Legenda

errori grafici

Documento: **Piano delle Regole**

Localizzazione: **via Macca**

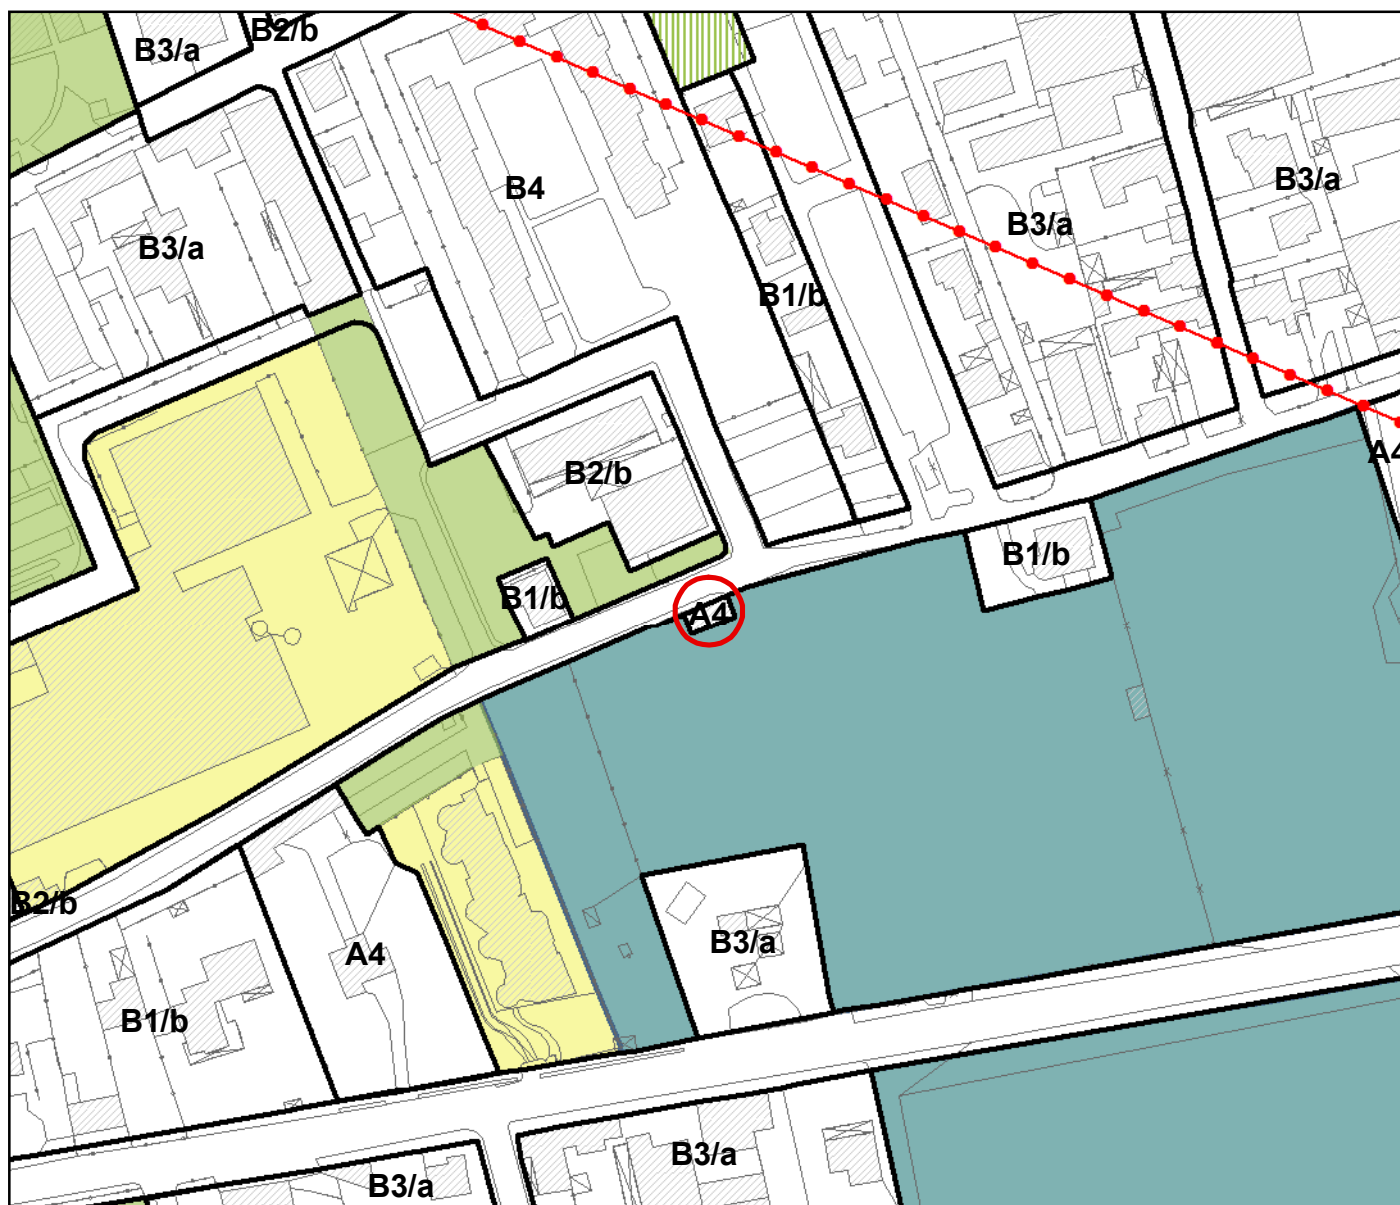
sovrapposizione tra sottozona A4 e ATRU

Correggere sottozona A4 e rettificare ATRU su stato di fatto

Localizzazione: **Corso XX Settembre, 87**

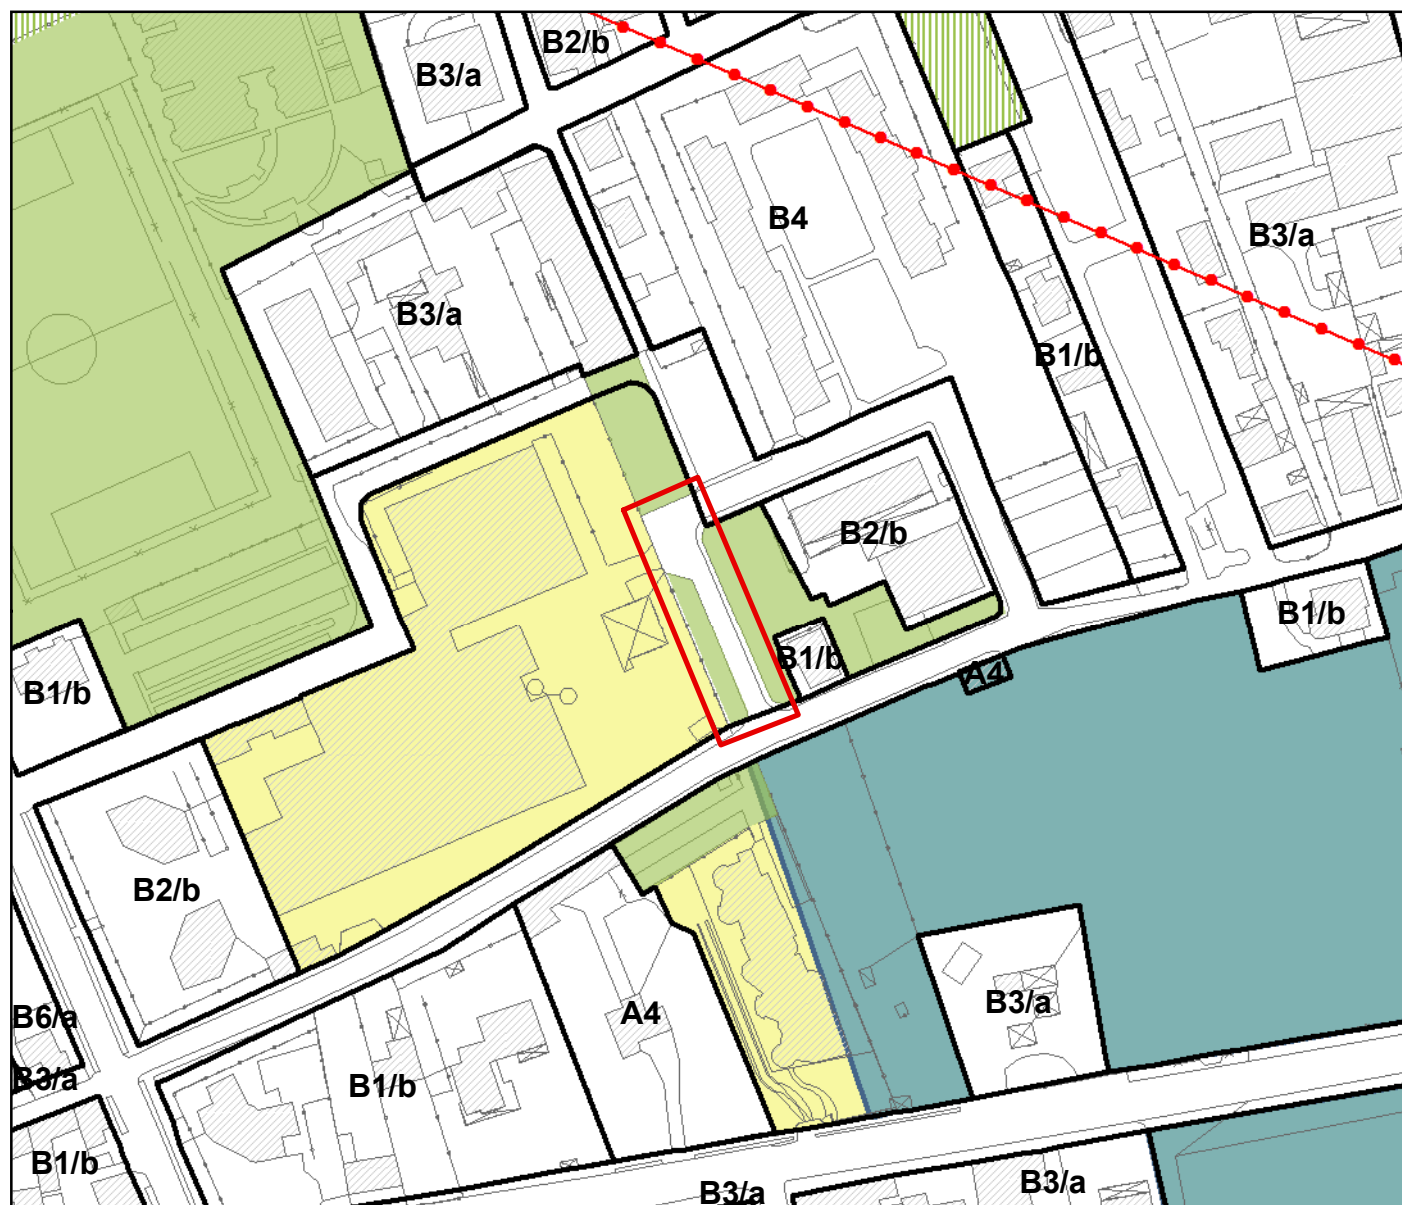
sovrapposizione tra ATRU, piano attuativo e servizio esistente

Allineare ATRU allo stato di fatto, al servizio esistente e al Piano attuativo attuato

Localizzazione: **via Macca, 26**

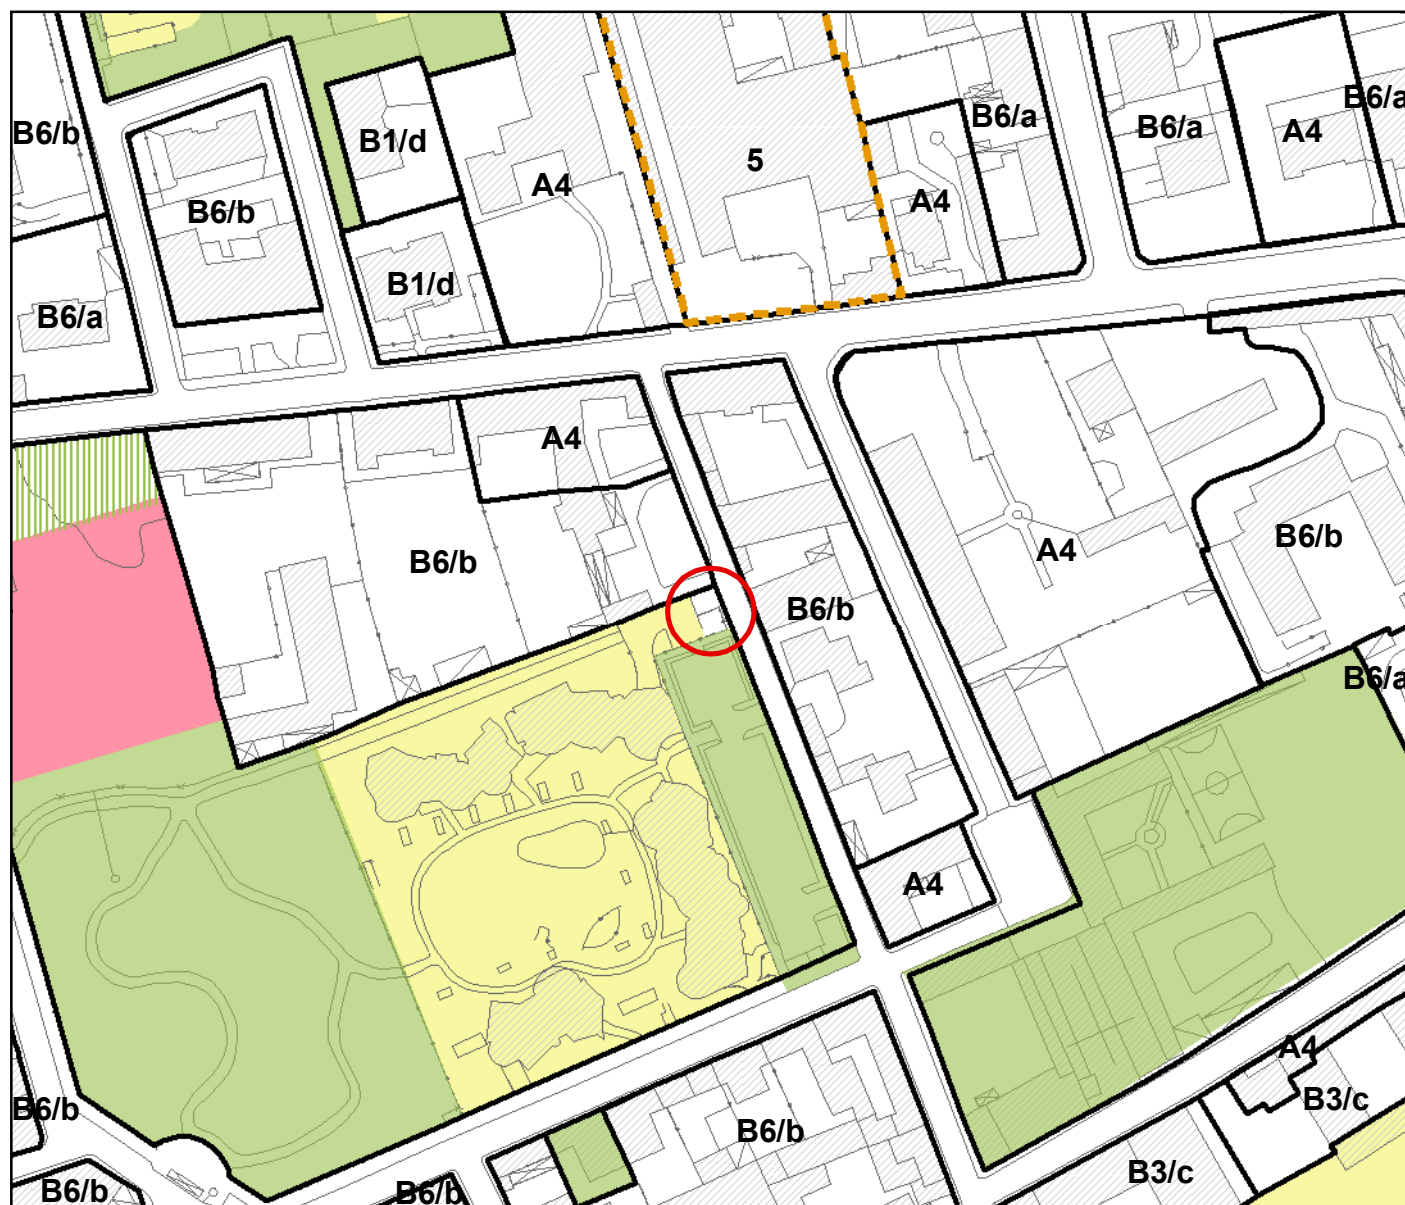
area non azzonata tra servizi esistenti e linee stradali (area stradale)

Estendere il servizio esistente ricomprendendo la viabilità

Localizzazione: **via A. Ponchielli, 4**

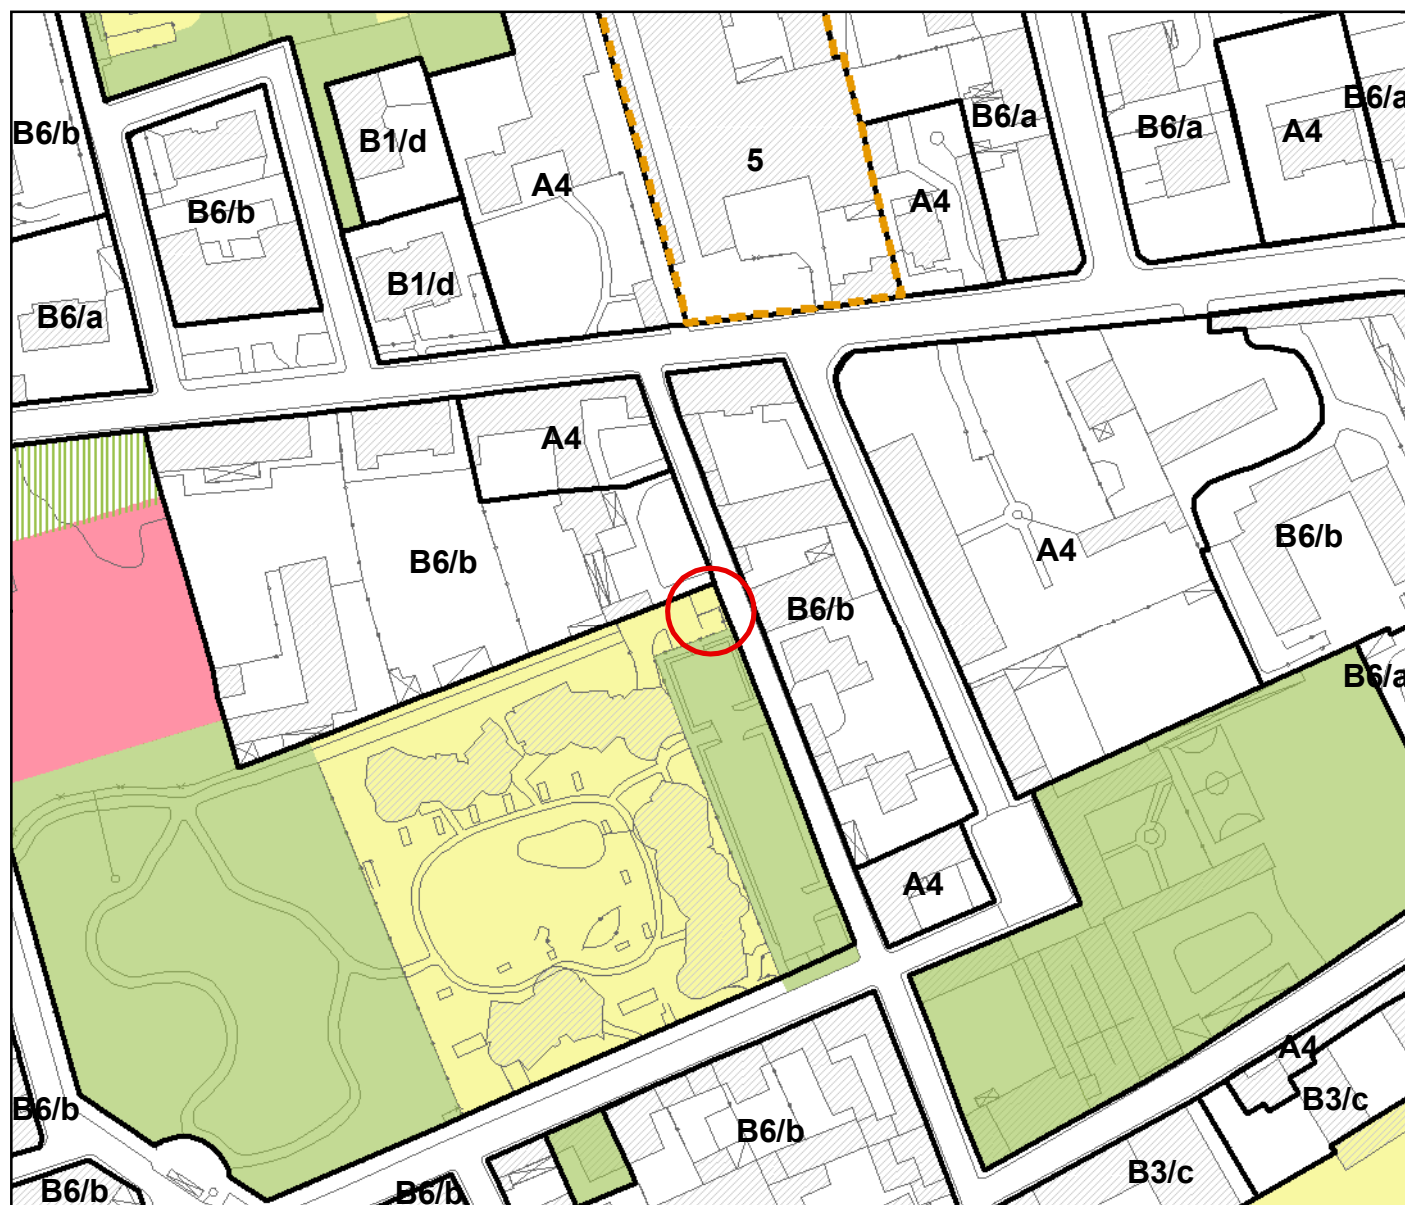
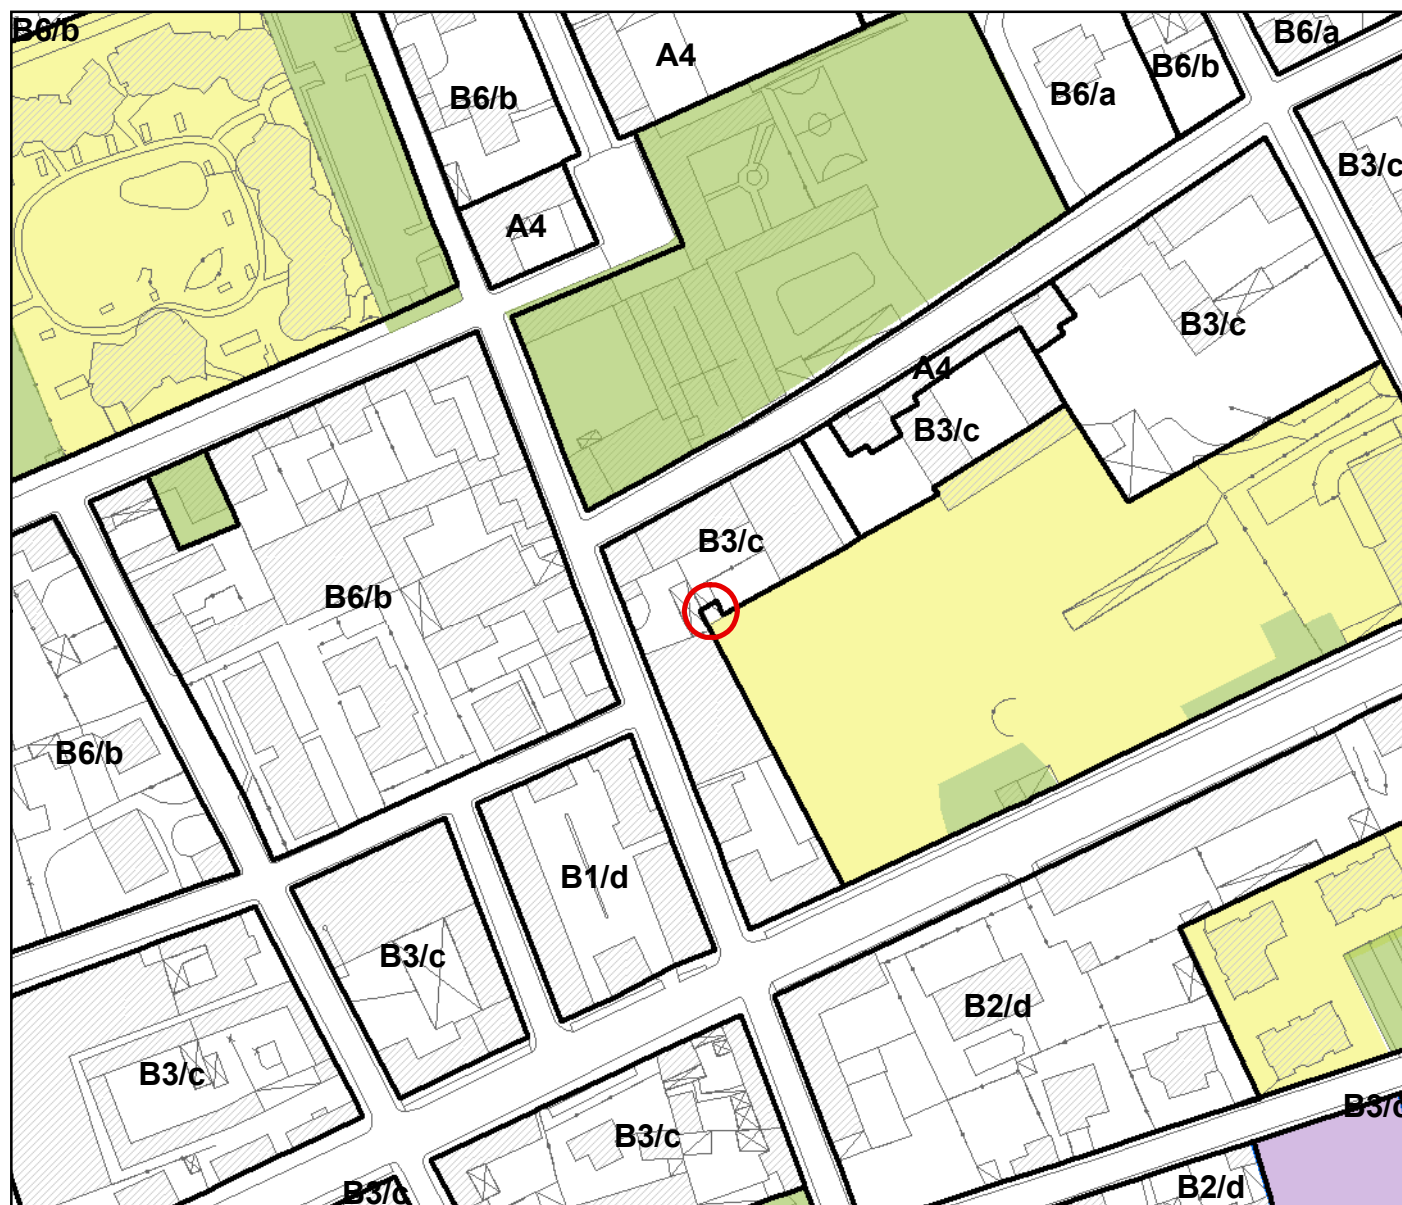
area non azzonata tra servizio esistente, piano attuativo, sottozona B6/b e linea stradale

Estendere Piano attuativo attuato fino a limite stradale e allineare sottozona B6/b a stato di fatto

Localizzazione: **via M. D'Azeglio, 2**

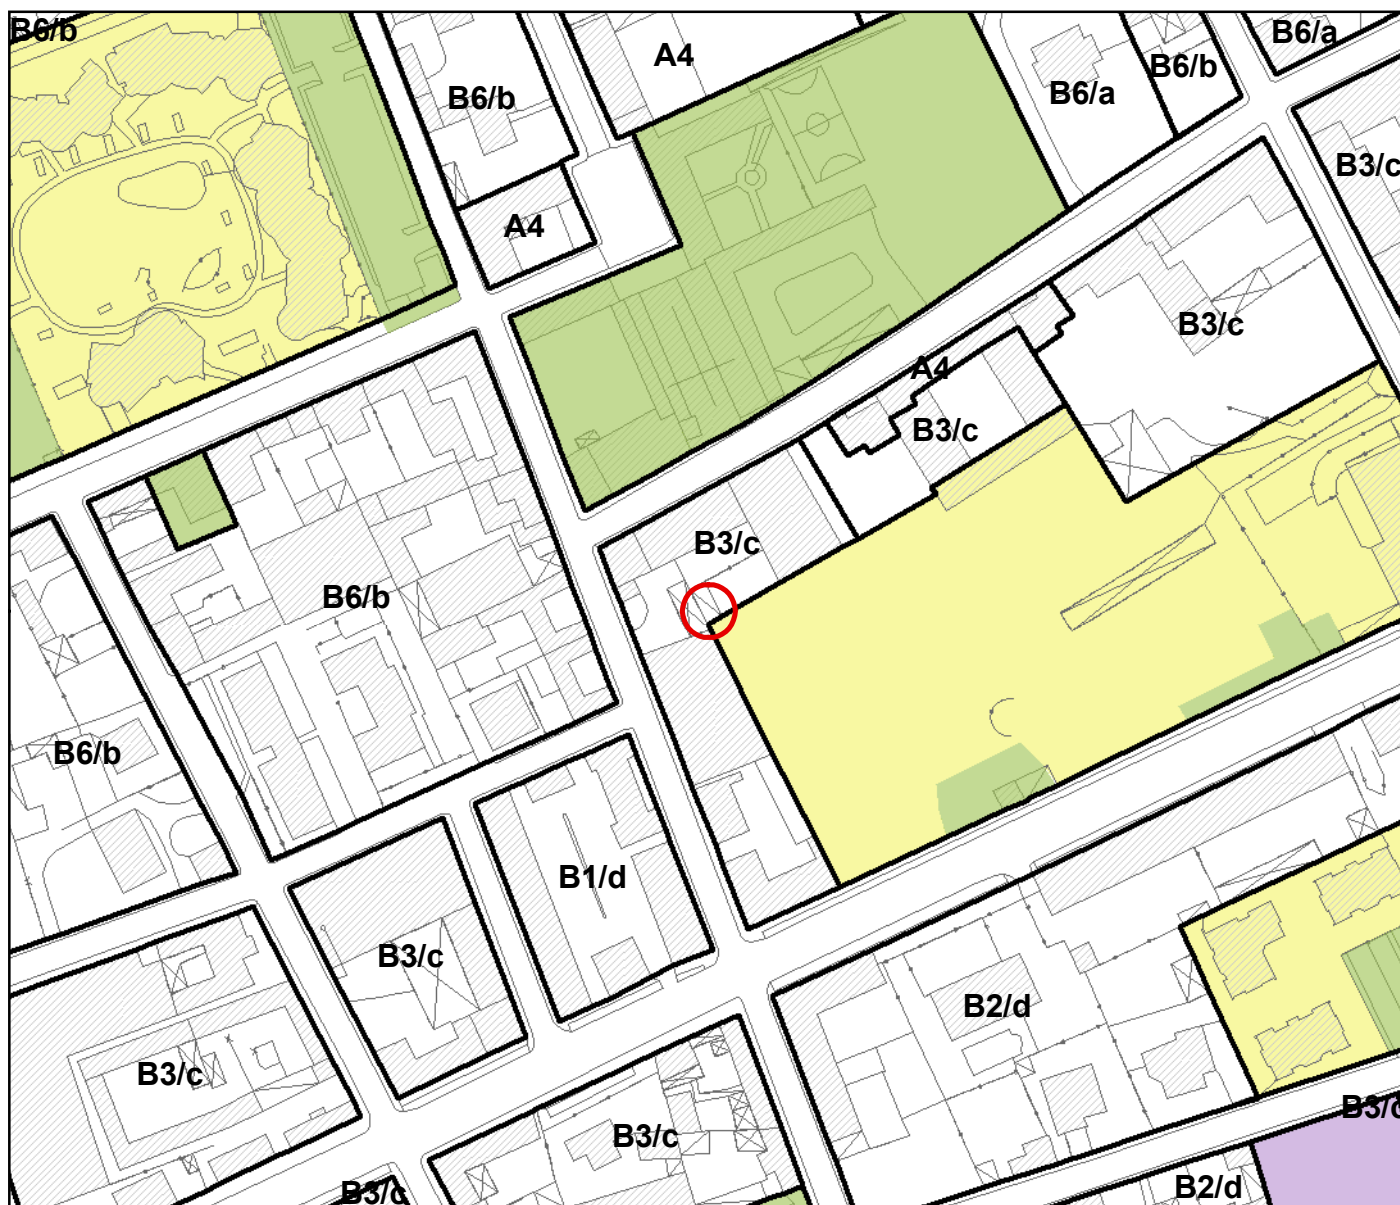
area non azzonata tra sottozona B3/c e piano attuativo

Estendere sottozona B3/c ad area non azzonata ed allineare a stato di fatto
